POSUDEK č. 429 12.07/001  
Závady v provedení stavby garáže se skladem

Pro Objednatele:  
privátní osoba

Na základě dohody s panem Miroslavem [redacted] (dále jen Objednatel), byla provedena prohlídka novostavby garáže s příručním skladem zahradního nářadí na adrese [redacted] u Kladna dne 7.12.2007 od 8:15 do 10:15 hod. Objednatel si stěžuje na nekvalitní provedení prací a vyjadřuje pochyby nad bezpečností provedeného díla.

Obr. 9: stěna a strop uvnitř Stavby, pravá přední část strany s vraty

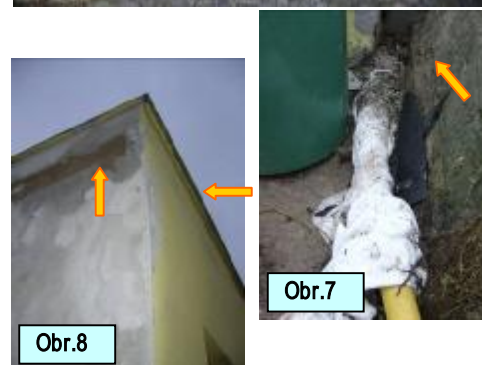
Nejzávažnější závadou je provedení **izolací proti vodě** [obr.5 až 10]:

- Proti vodě a vlhkosti zemní [obr.5 až 7]
- Proti vodě srážkové [obr.8 až 10]

Obr.19

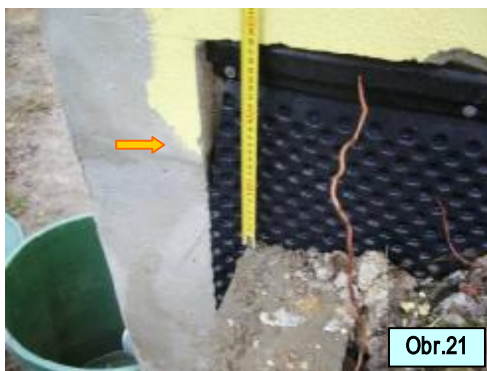
Dle neověřené informace Objednatele nejsou provedeny. Dle viditelných skutečností [obr.19 až 24] jsou provedeny nevhodnou technologií aplikovanou v rozporu jak se zdravým rozumem tak s doporučeními výrobce a nebo ČSN pro Hydroizolace staveb ČSN P 730600 – základní ustanovení, ČSN P 730606 – Povlakové izolace a ON 730606 – Izolace asfaltové, navrhování a provádění.

Pod zdívkou je provedena separační vrstva z nepískované lepenky s papírovou vložkou, kladené na sucho. Pod podlahou bude pravděpodobně provedena tato vrstva také nebo vůbec.

Taková konstrukční vrstva však není izolací proti zemní vlhkosti, ani proti vodě a v žádném případě proti tlakové vodě, což za určitých podmínek může být v případě této stavby nutné. Izolace do zeminy je provedena z popové folie, která však není provedena spojitě, beze spojů a i v případě, že by tak provedena byla, nelze ji v žádném typu provedení uvažovat jako izolaci proti vodě.

Zásady správného provádění spodní stavby včetně izolace jsou dobře popsány například v publikaci „KUTNAR-Izolace spodní stavby, Skladby a detaily – leden 2007“ viz <http://www.atelier-dek.cz/pdf/publikace/web/spodni-stavba-2007.pdf>

Obr.23

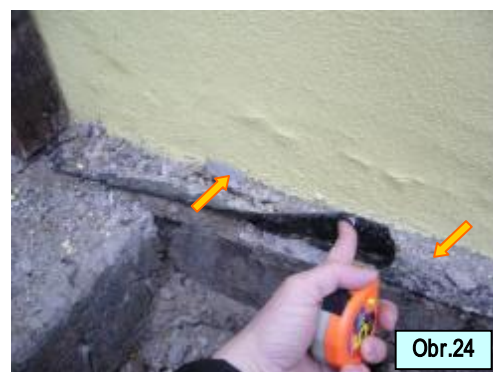
Dle informace Objednatele jsou provedeny z betonu jako „dostavba“ základů objektu kůlny, která stála na stejném místě. Viditelné části [obr. 22, 23, 24 a 37] signalizují nejméně dvojitou kvalitu provedení. Kvalita provedení patrná z obr.22 a 37, kdy došlo k narušení základu pouhým slabým tlakem šroubováku, je varujícím signálem pro trvalou bezpečnost stavby. V podmínkách nestabilního podloží tvořeného jíly [obr.38] musí základy být provedeny kvalitně, z dobrého betonu a ne z vápenné malty nebo slabé směsi cementu a písku, jak se vzorek narušeného základu jeví [např. viz ČSN EN 1992-1-1(731201), ČSN 731001 a dalších]

Obr.33

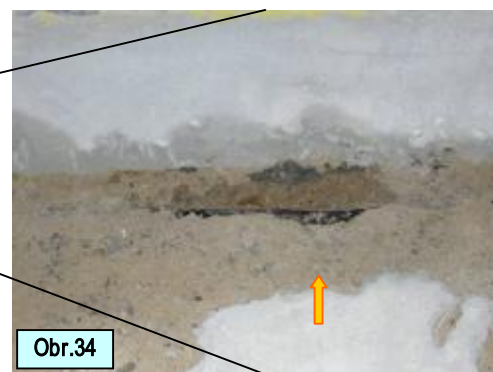
První vrstva „izolace“ se jeví jako špatně uložená [obr.33 a 34], následná vrstva izolace je ukončena tak, že nezajišťuje ochranu stavby proti vodě [obr.25 a 30].

Oplechování je provedeno s malými nebo žádnými přesahy.

Tvar oplechování nezaručuje dobrou ochranu konstrukcí proti stékající ani proti hnané vodě [obr.10, 25 až 33]

Zásady provádění izolace plochých střech jsou dobře popsány například v publikaci „KUTNAR-Ploché střechy, Skladby a detaily – leden 2007“ viz <http://www.atelier-dek.cz/pdf/publikace/web/ploche-strechy.pdf>

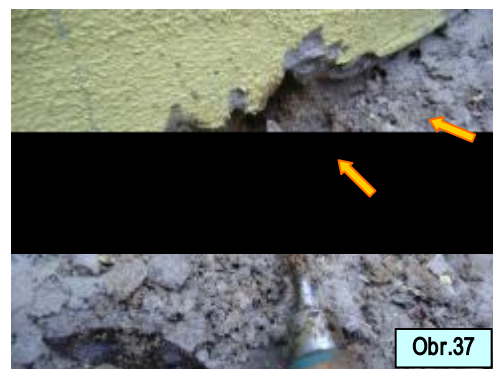
Její provedení je sporné. [Obr.35] Přes ochrannou vrstvu z nopové folie nemůže být nijak kotvena na vertikální straně. Pokud je, tak toto kotvení by bylo dalším zdrojem vody přiváděné do konstrukce zdiva. Na šikmé straně je zeď možná založena za betonové tvarovky zpevňující svah, ale není žádná dokumentace, která by objasnila tento detail. Tvarovky jsou kladeny v obou směrech, na vazbu, ale není jisté, že v zakryté části jsou nepoškozené – celé. Výplň viditelná kapsami pro osazování nepůsobí pevně. Investor neví, jestli je do výplně vložena nějaká výztuž či nikoliv. Celkové provedení je neestetické, lajdácké a neakceptovatelné.

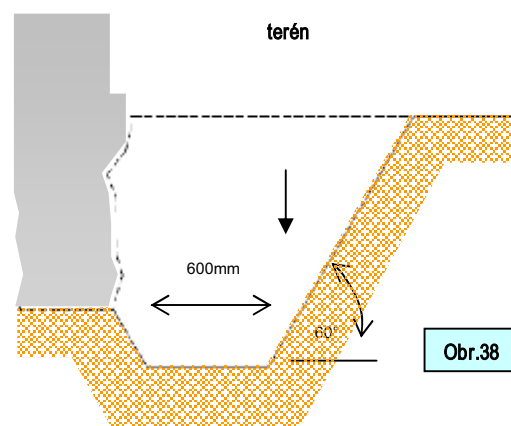
Krom jiného například není dobře provedená dilatace atiky [obr.12].

Obr.38

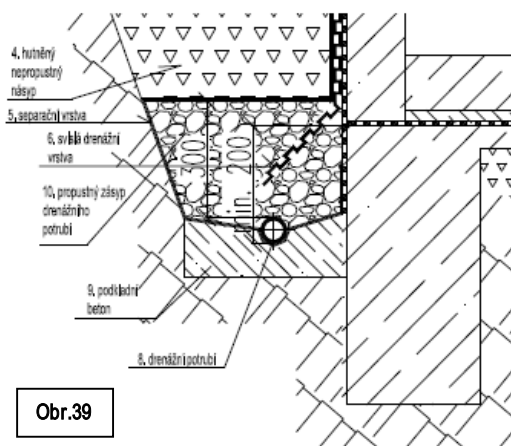
- 4.1. Aby bylo s jistotou možné stanovit jak opravy provést, je nutné ze všech nutných kroků provést jako první plně odkrytí základových konstrukcí [obr.38] po celém obvodu Stavby a ohledat jejich kondici. Tento krok je třeba učinit v co nejkratším čase – nejlépe ihned. Práce je třeba zahájit u zapuštění Stavby do terénu. První výkop je třeba udělat směrem k ulici po delší straně (s dveřmi). Podle zjištěné situace, po konzultaci s Technickým dozorem Objednatele (dále TDI) budou práce pokračovat po kratší straně (v zapuštění do terénu) směrem k plotu. Pak podél delší strany a nakonec kolem základů stěny s vjezdovými vraty.

- 4.2. Po odkrytí základů, po stanovení jejich stavu, bude určen další postup oprav
  - i. V případě, že se zjistí, že základové konstrukce jsou schopny přenést zatížení od Stavby bez nebo s malými opravami, je možné provést kolem stavby drenáže a doplnit izolace proti vodě – typově například dle [obr.39–cc: KUTNAR–Izolace spodní stavby] a pokračovat v následných opravách dalších závad Stavby.
